梅列区三明学院限价商品住房·博学佳园项目

设计更改通知

设计单位： 福建一建集团有限公司 工程设计甲级证书编号：A135004919	工程名称	博学佳园		工程编号	FJYJ-设计-2018-JZ002	
	主送单位	福建一建集团有限公司		抄送单位	质监站，监理单位，施工单位	
	更改原因	☐ 原设计图纸错、漏、碰、缺的更正 ☐ 原设计计算的更正 ☒ 原构造设计的改进或完善 ☐ 其它专业设计人员要求配合更改 ☐ 建设单位要求更改 ☐ 施工单位要求更改 ☐ 地质条件与原资料有出入造成的修改 ☐ 回复审查意见 ☐ 施工条件变化		涉及专业	建筑	
注：本设计更改通知应由有关部门审查合格后方可用于施工				发文日期	2021.07

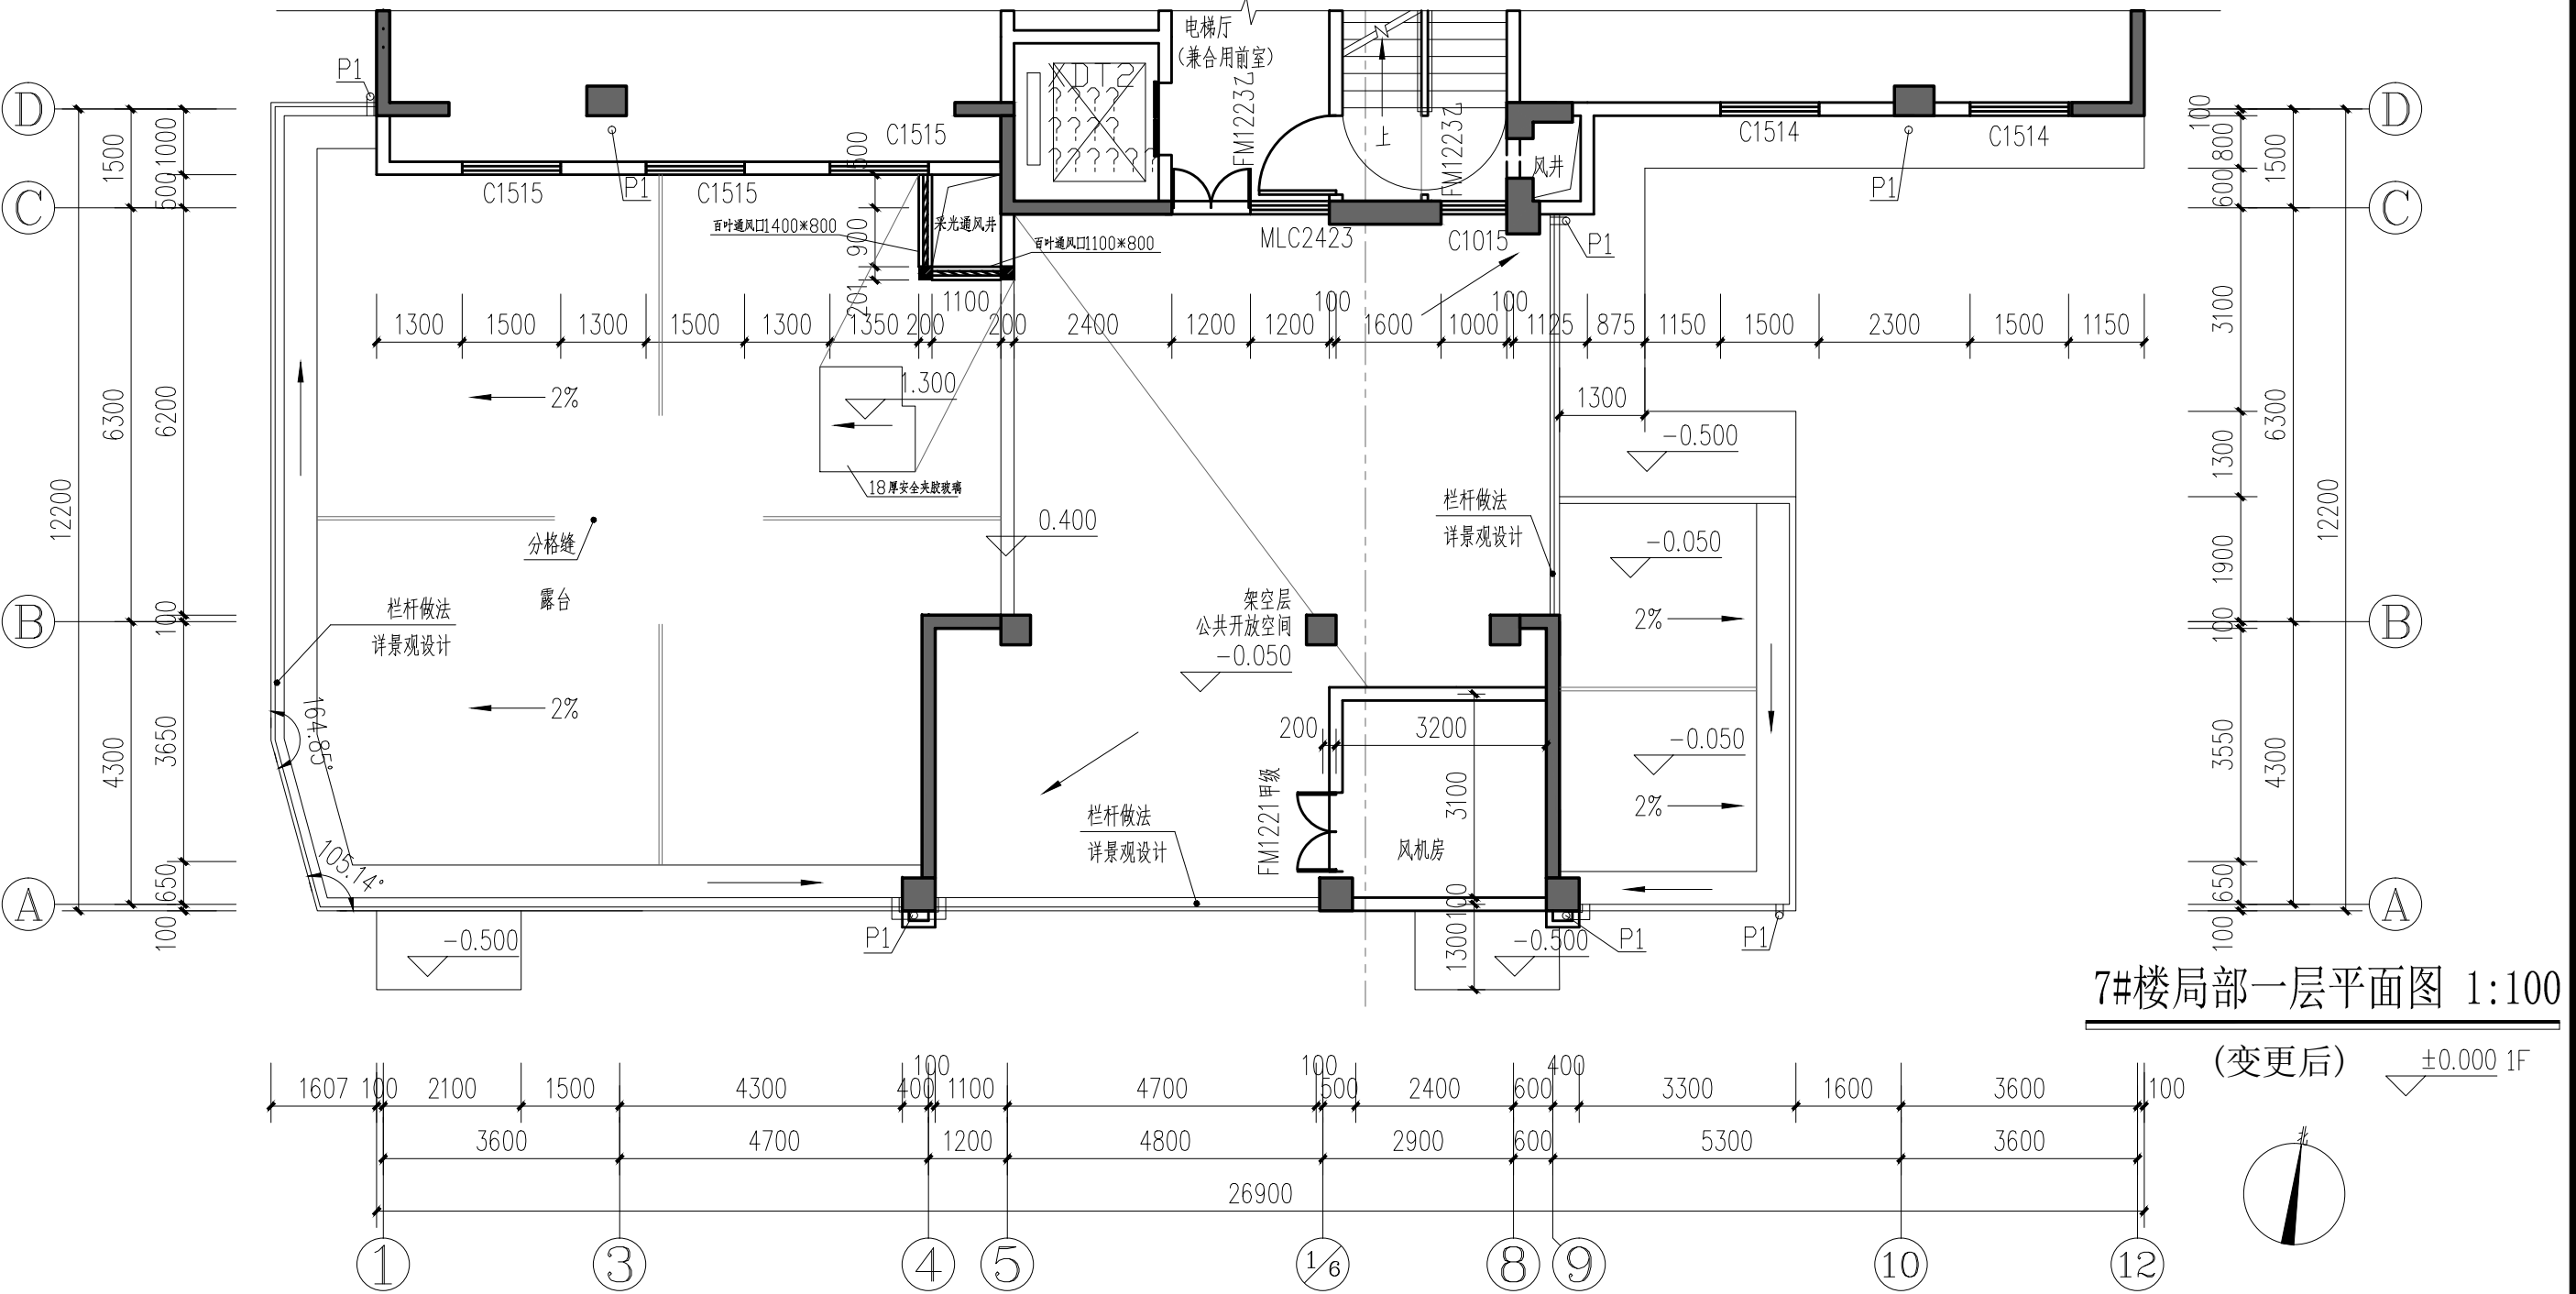
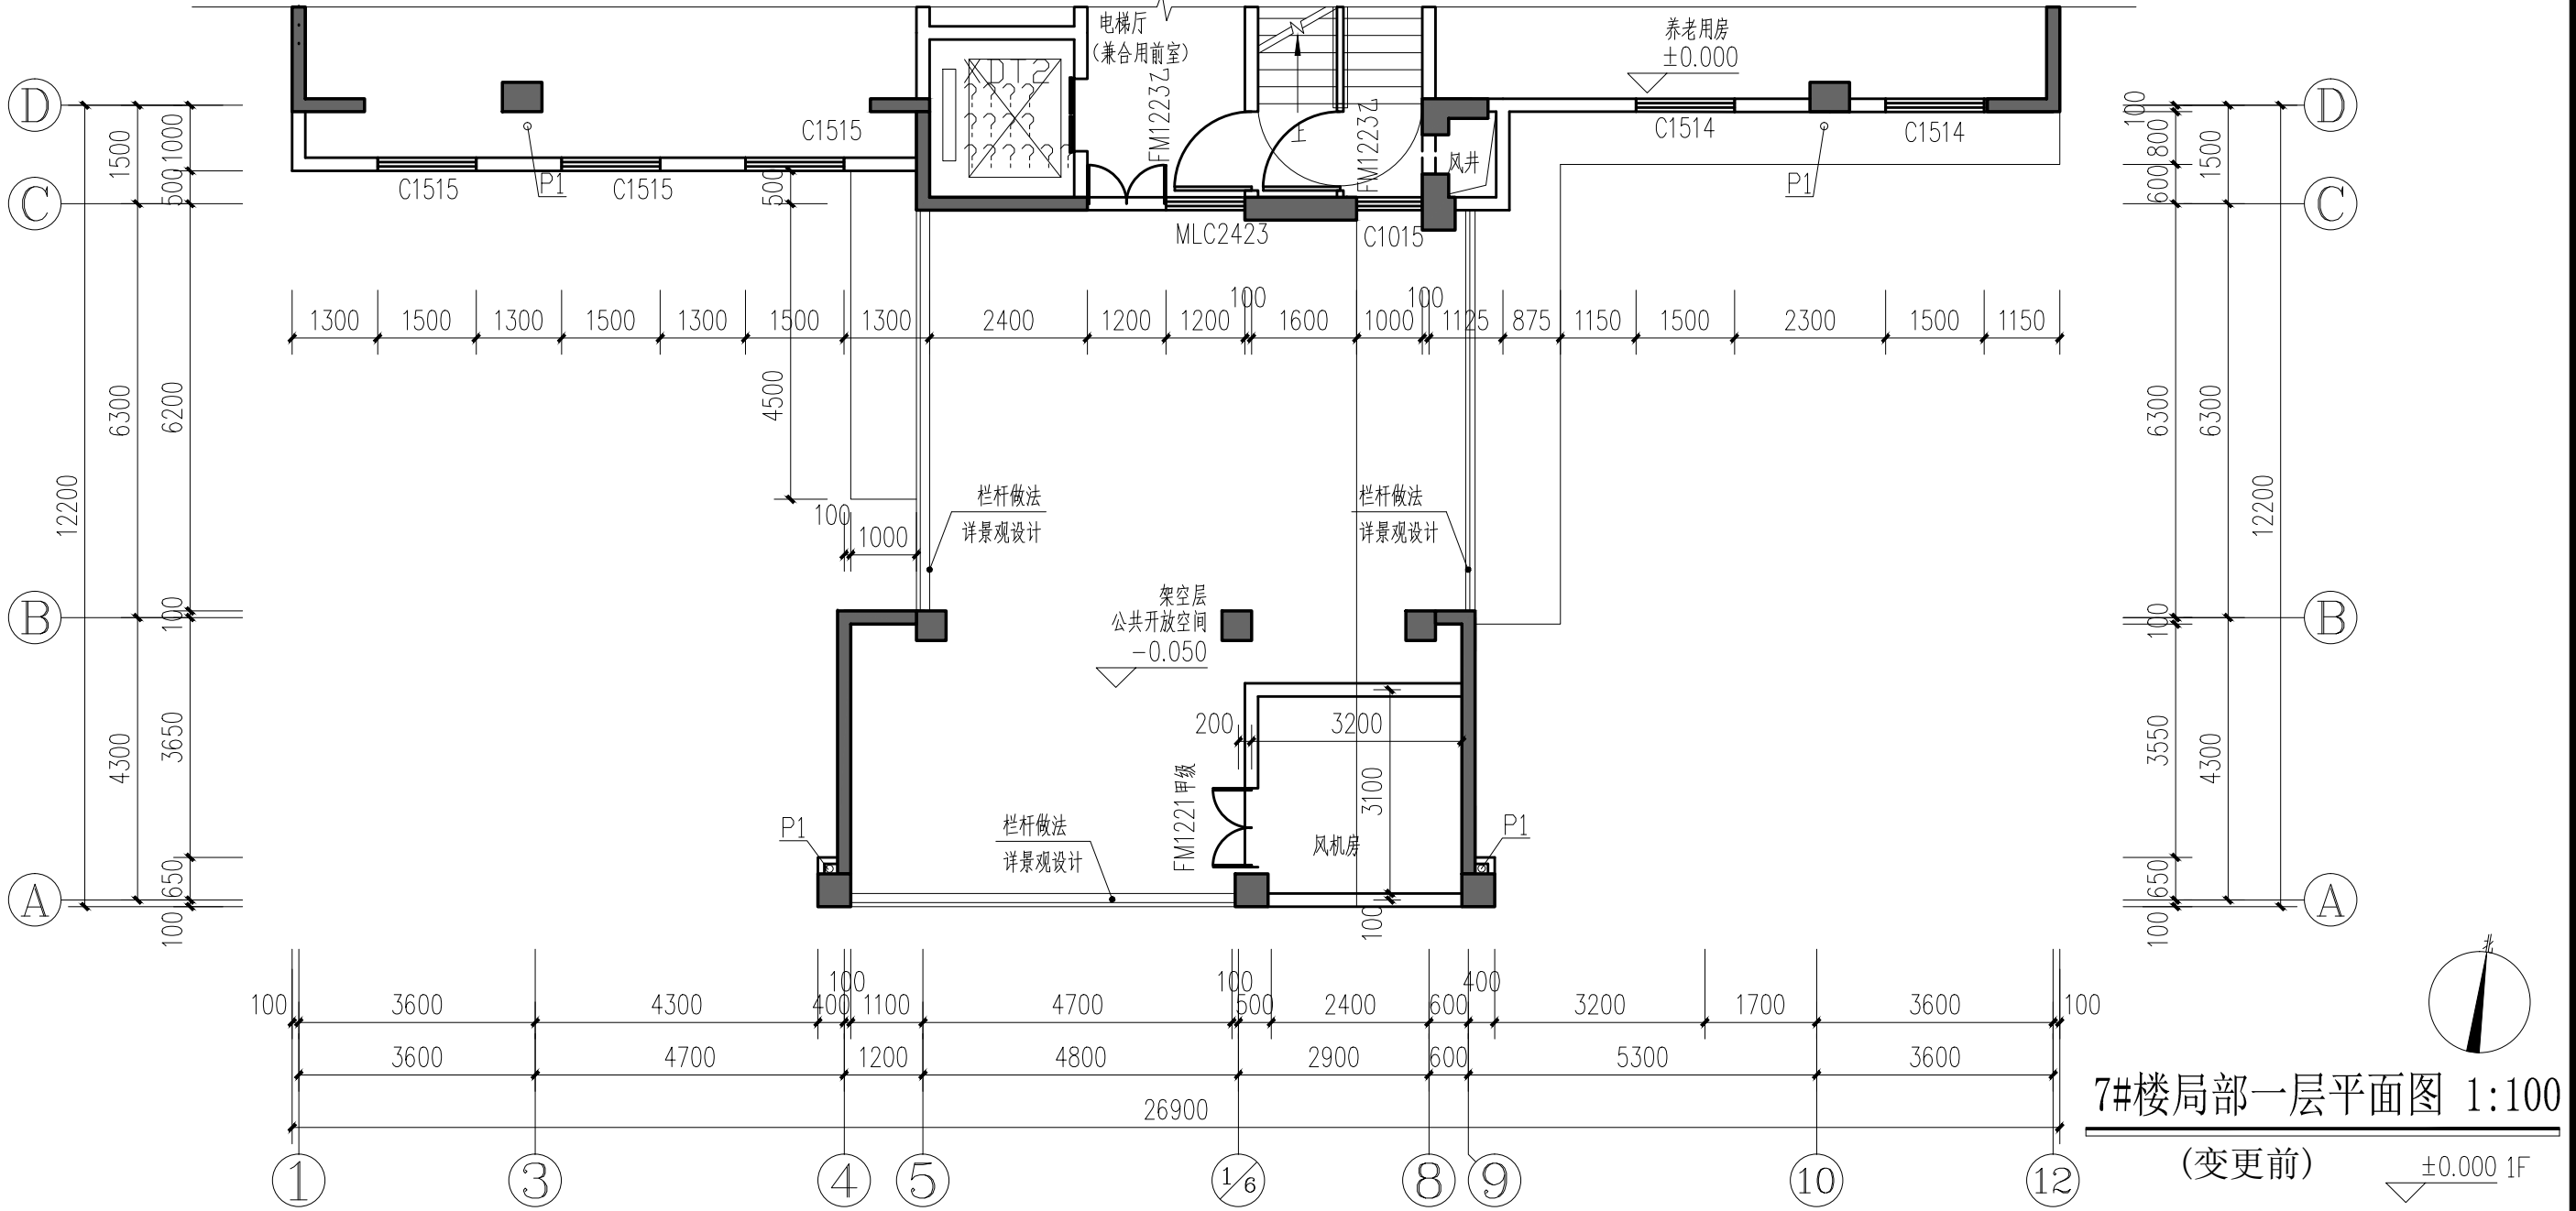
- 变更内容：
- 1、原 7-4至7-9轴交7-A至7-D轴的变配电室扩大（如下图所示）
 - 7-9至7-10轴交7-A至7-C轴新增计量室（如下图所示）
 - 地下室中的原配电房室面积由86.81平方米增至为211.79平方米；新增计量室24.45平方米。7-A交7-1/6至7-9轴处外凸取消。变配电室及计量室面积增至为236.24平方米。
 - 2、7-C至7-B轴交7-1/6至7-9轴的编号为FM甲1824甲级防火门取消。
 - 3、7-A交7-1/6至7-9轴处编号为FM甲1521甲级防火门取消。
 - 4、7-A至7-C轴交7-9至7-10轴新增编号为FM甲1824甲级防火门。
 - 5、7-1至7-3轴交7-A轴新增编号为FM甲2127甲级防火门。
 - 6、7-1/6至7-9轴交7-A轴新增编号为FM甲1824甲级防火门。

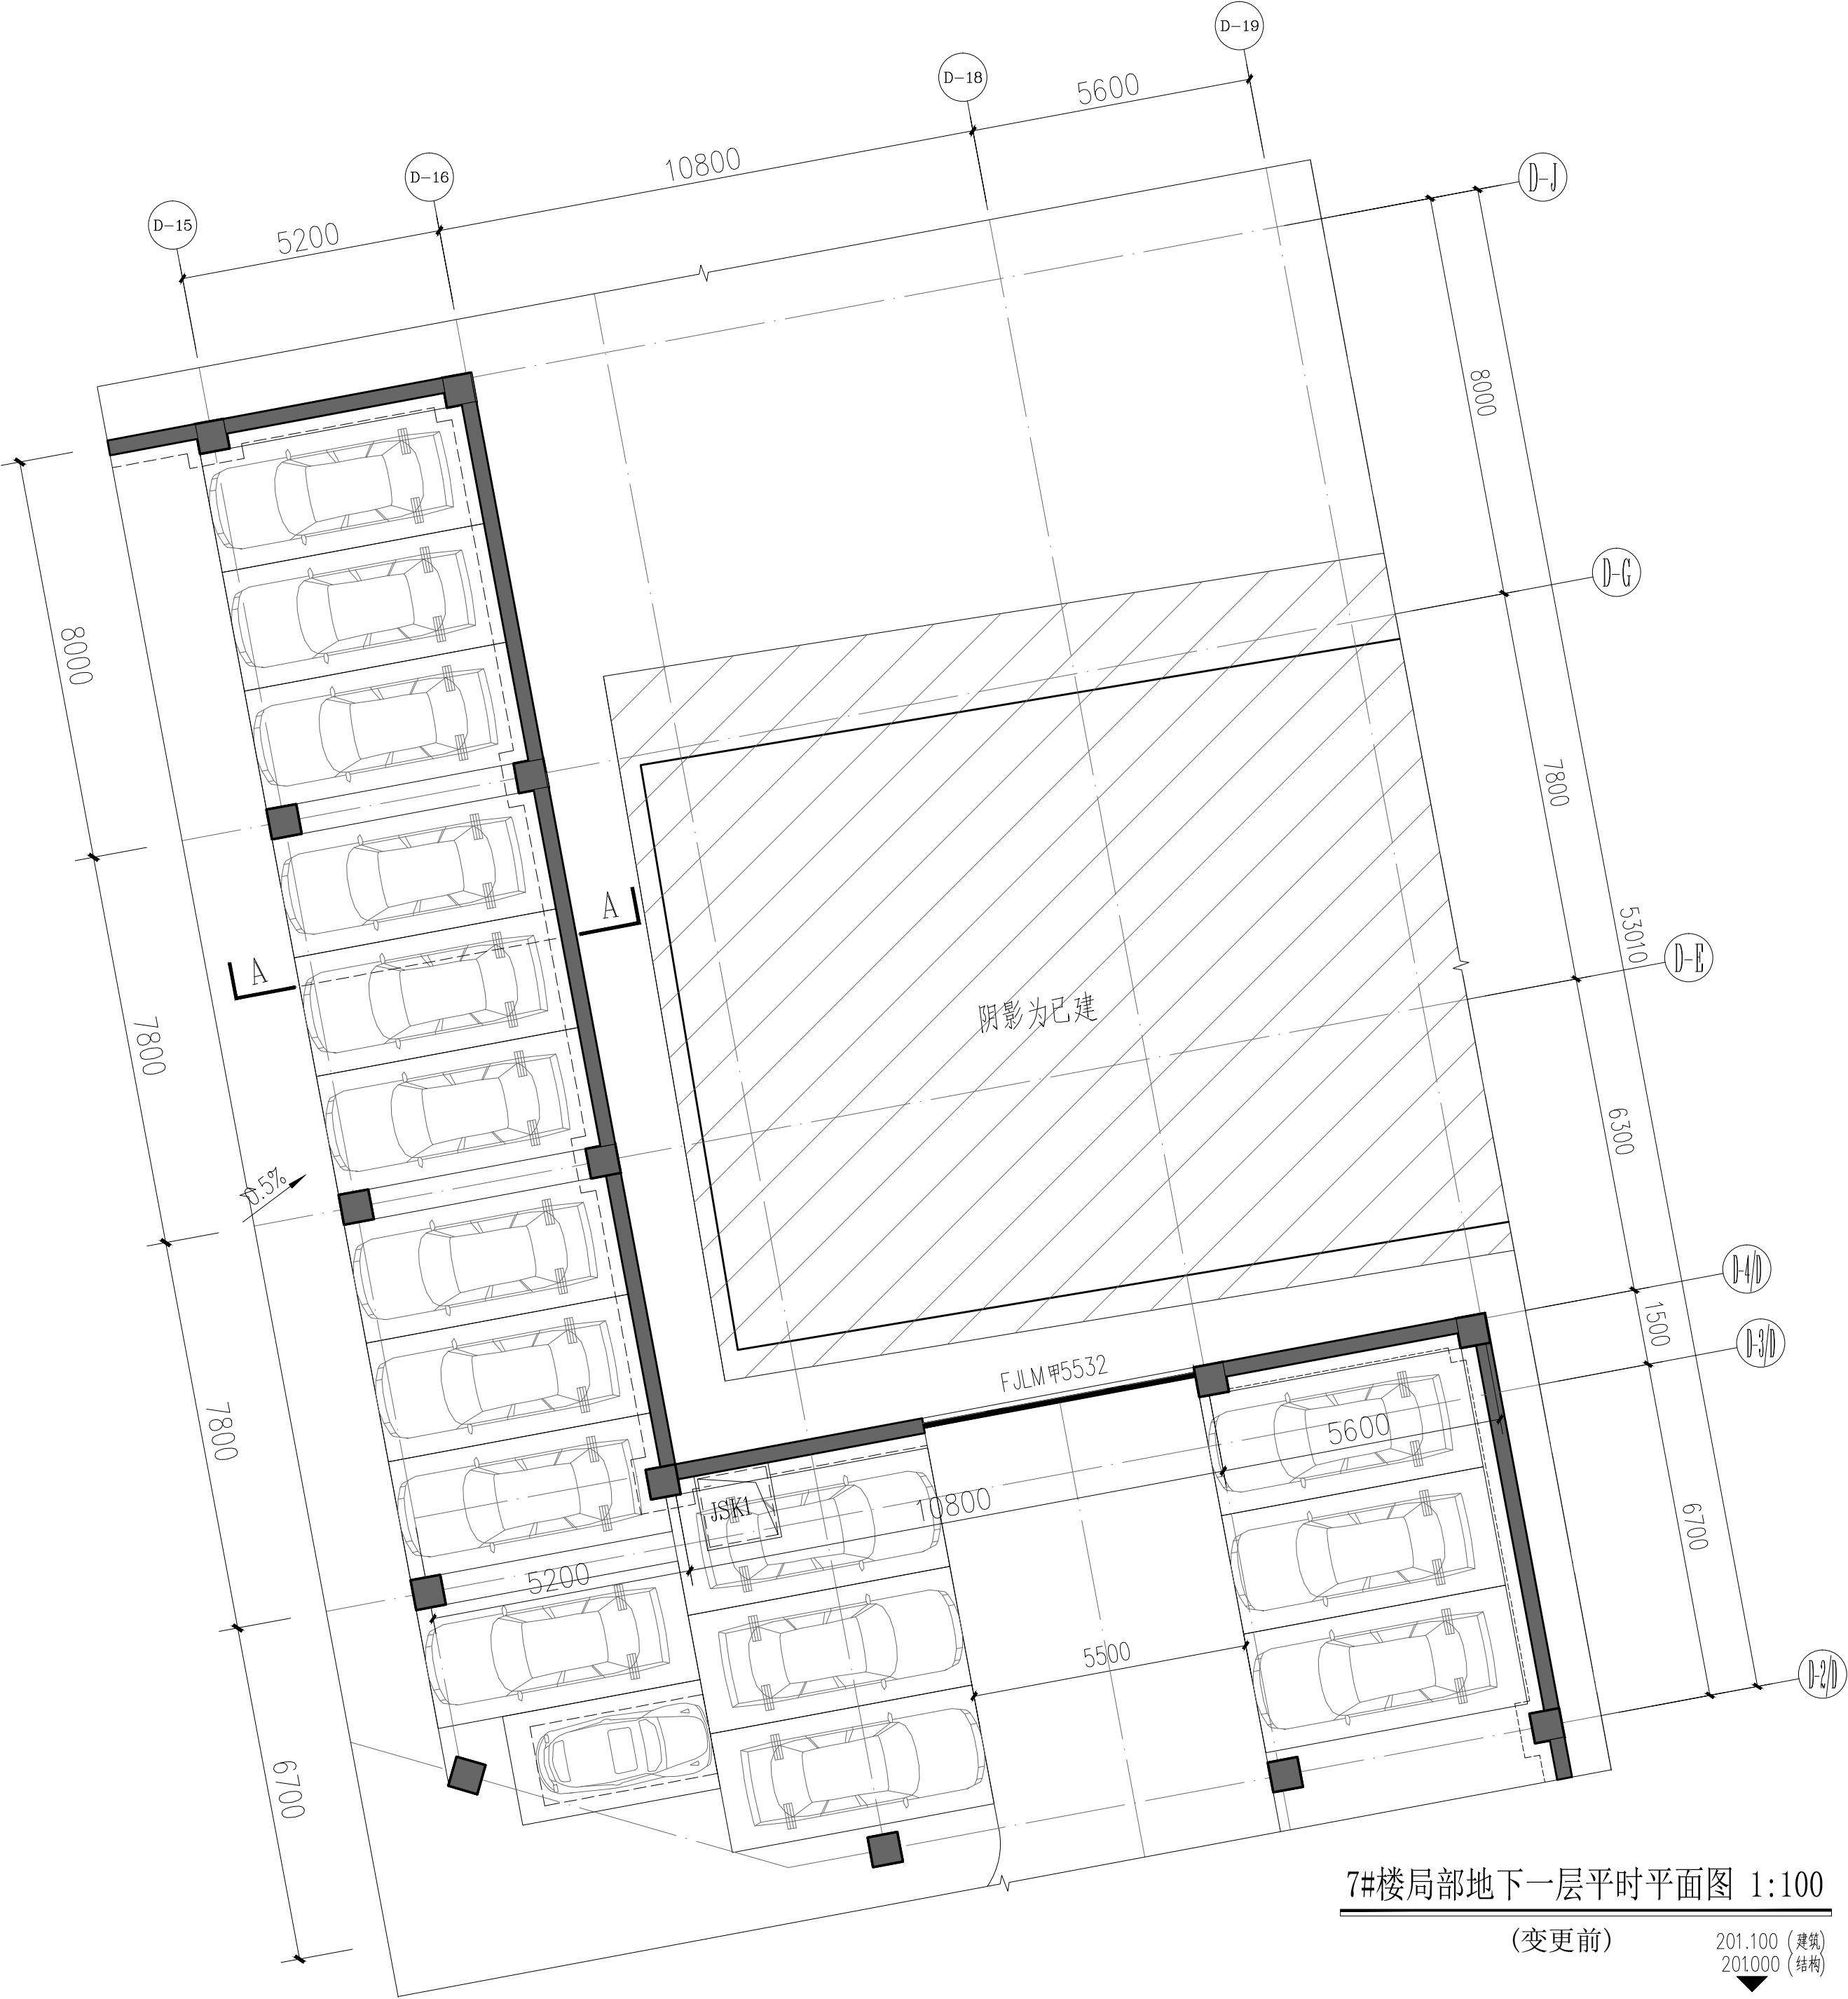
根据变配电室扩大，因此地下室局部顶板相应修改如下：
